Zápis ze 7. hlasování PER ROLLAM Komise pro životní prostředí
v termínu od 09. 11. 2020, termín pro připomínky 16. 11. 2020 (do 22.00 hodin) a na hlasování 22. 11. (do 22.00 hodin)

1) posouzení návrhu revitalizace ulice Šafaříkova

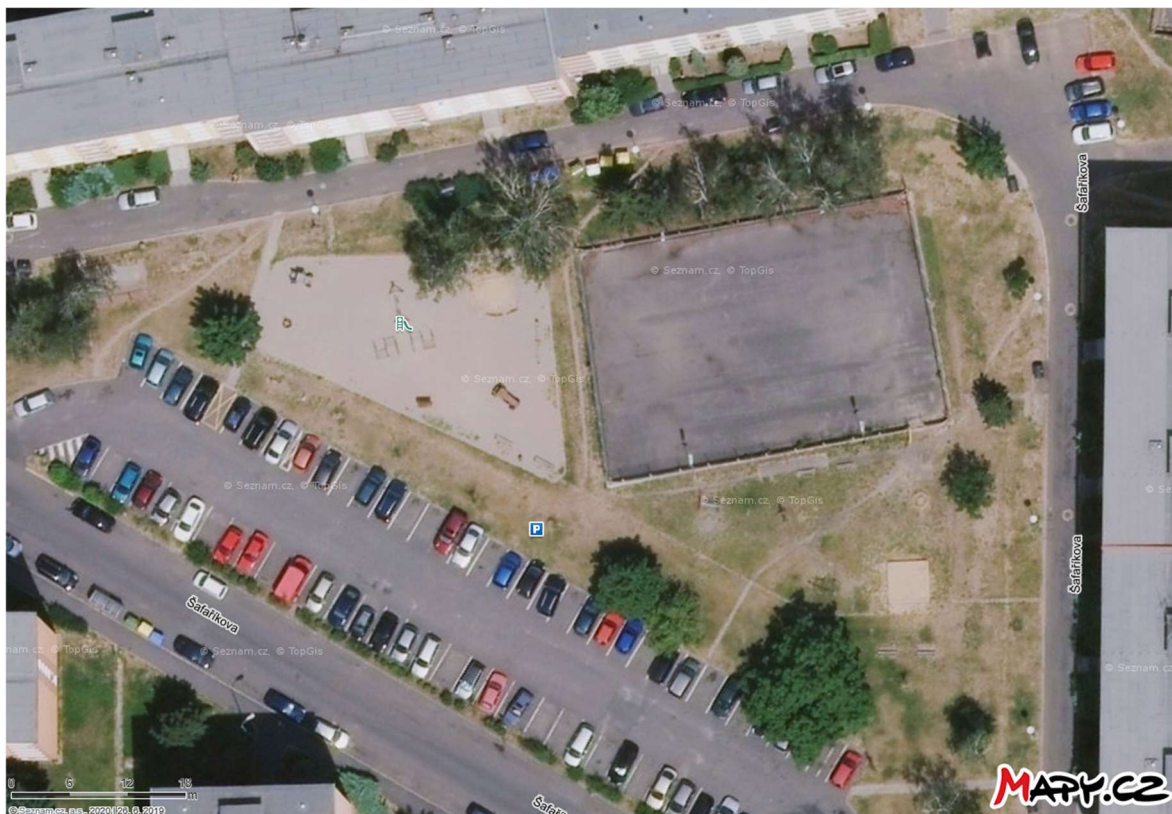
V přípravě této revitalizace jsem původně nabyl dojmu, že bude návrh moderní a inovativní a že bude přecházet a řešit problémy, které zde jsou. Zasláný materiál je v podstatě obecný návrh opravy s tím, že se přidala plocha dalšího parkoviště, workout fitness zóna, které se dle mého názoru do veřejného prostoru vůbec nehodí (myslím si, že tyto zóny by měly být součástí plnokrevných sportovišť, jinak je to urban sprawl) a byly přidány relaxační zóny, což je v podstatě jen název, nic víc.

Na snímku z 26. 06. 2019 (zdroj: mapy.cz) je patrné že již v červnu je vnitroblok zcela suchý. V prašném a suchém prostředí trávníků, minimální zeleně a podobně a obklopeném parkovištěm nelze žádnou relaxační zónu navrhovat. Jen z té mapy lze vyčíst spoustu informací.

- zmenšit a zmodernizovat multifunkční hřiště, ledová plocha zde už nebude, ale multifunkční hřiště je pořád podle mého stále moc veliké, myslím, že moderní, menší, opatřené protihlukovými zábrany dobrým osvětlením se spínačem ve 22,00 hodin, kamerami na MP apod. by bylo lepší řešení.

- workout jsem se již vyjádřil – vynechal bych jej,
- velmi by se mi zde líbilo v travnatých plochách vytvořit nerovnosti, prostě nějaký zvlněný prostor, který by lépe reagoval na sucho, vytvořil by menší "protihlukové zábrany", mohl by být pohledově hezčí (osázený), v zimě sáňkování (pokud bude ještě někdy sníh...) apod.,

- do prostoru bych přidal nějaký systém závlahy, třeba opravdu retenční nádrž na dešťovou vodu a z ní systém závlahy, postřikovačů nebo mlhovač,
- v mapě jsou viditelné vyšlapané cestičky, z psychologie životního prostředí si pamatuji, že je ideální je přeměnit v nášlapné chodníčky, obyvatelé si sami stanovili trasy,

- v podkladech nejsou zaznačeny dešťové vpusti a není zřejmé, které plochy budou odvodňovány do kanalizace a které do vsaku - pokud jsou plochy dle návrhu odvodňovány do vsaku, pak jej část mých připomínek lichá.
- obě nová parkoviště ve vnitrobloku - lze navrhnout z betonové zatravnovací dlažby (je tak navrženo pouze jedno. Pokud budou nově budovaná parkoviště zpevněné plochy (zámková dlažba v případě návrhové srážky nemusí dostatečně vsakovat), dojde ke zvýšení množství srážkových vod odváděných do jednotné kanalizace.

- je nějaký důvod, proč povrch na parkovacích stáních na hlavním parkovišti není vsakovací?
- komunikace před p. p. č. 3167 a 3169 - je nějaký důvod, proč vpusti nezrušit a vodu nevsakovat? Terén je rovinatý a vhodně by šlo povrch komunikace vyspádovat směrem do okolního terénu (zde navrhnout vsakovací prvky).
- komunikace před p. p. č. 3160, 3162, 3164 a 3166 - srážkové vody lze svést do parkoviště a pak dále do terénu - šikmá parkovací místa směrem po svahu si o to říkají.
- obecně k výše uvedenému - vodu využijí stromy, které jsou podél parkoviště navrženy - snížily by se nároky na zálivku, snížilo by se zatížení jednotné kanalizace - probírali jsme to na komisi několikrát.
- v návrhu se mi líbí množství stromů, které oddělují cesty a parkoviště od hřišť, prostor bude výrazně členitější, s dostatkem stínu v parném létě, líbí se mi množství hracích prvků.

obecně → studii (a následně též projekční návrh), která bude zpracována městem, představit a postoupit obyvatelům (SVJ, družstvu) dané lokality, aby měli možnost aktivně se zapojit a uplatnit své připomínky, popř. poskytnou městu zpětnou vazbu na zvažované zvýšení komfortu bydlení; ad 1.) d) → zohlednit možnost maximálního využití propustného betonu a dále zvážit osazení retenčních nádrží v kontextu aktuálního klimatického tématu hospodaření s vodou; ad 1.) e) → pro udržitelnost stanovit jednoznačné období (např. 5 let) a definovat, co konkrétně zahrnuje a jaké finanční prostředky se pro ni z rozpočtu města předpokládají v jednotlivých letech, rozepsáno na konkr. položky (vaky, závlaha, seč, údržba apod.); ad 1) f) → vyžádat si od odborného zahradního architekta prohlášení o využití dřevin a ostatní vegetace (flóry) nenáročné na vláhu (zavlažování), tj. vhodné na území s nízkými srážkami; ad 1) soubor „20041_NS-05-Zelen a domovní odpad“ → definovat, jaké konkrétní kontejnery budou instalovány, doplnit o objem jednotlivých kontejnerů (l či m³) a zda bude jejich objem dostačovat s ohledem na současný průměrný objem odpadu produkovaný v zástavbě, dále zvážit (a preferovat) instalaci kontejnerů zapuštěných v zemi a ideálně s bezdotykovým mechanismem, např. nášlapné.

- kde to bude možné, tak bude odvodnění řešeno vsakem, jinak zaústěním do uličních vpustí
- u hlavního parkoviště se nepočítá s celkovou výměnou konstrukčních vrstev, ale pouze s opravou povrchu a drobnými stavebními. Asi bude možné upravit stávající uliční vpusti a pokud to uložení sítí a geologické podmínky dovolí, můžeme vybudovat vsakovací galerii, do které bude povrchová voda z parkoviště svedena
- komunikace před p. p. č. 3167 a 3169 - přepošlu dotaz projektantovi

Celkově se budeme snažit co nejvíce povrchových vod zasakovat, pokud to bude možné.
